「エネルギー管理士受験講座(電気分野)」

**D41「エネルギー管理士受験講座(電気分野)」**  
**修正点のお知らせ**

● 課目Ⅲ P.29 図 1-21(b)

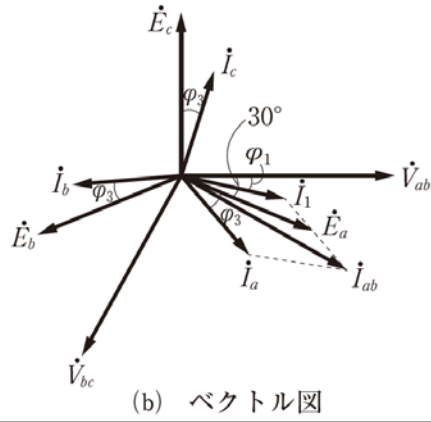
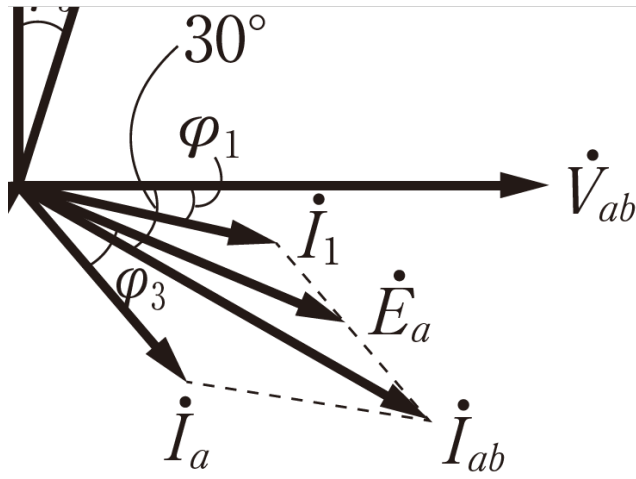
30° を示す範囲は  $\dot{V}_{ab}$  から  $\dot{E}_a$  までの範囲となります( $\dot{E}_a$  から  $\dot{I}_{ab}$  は含みません)。
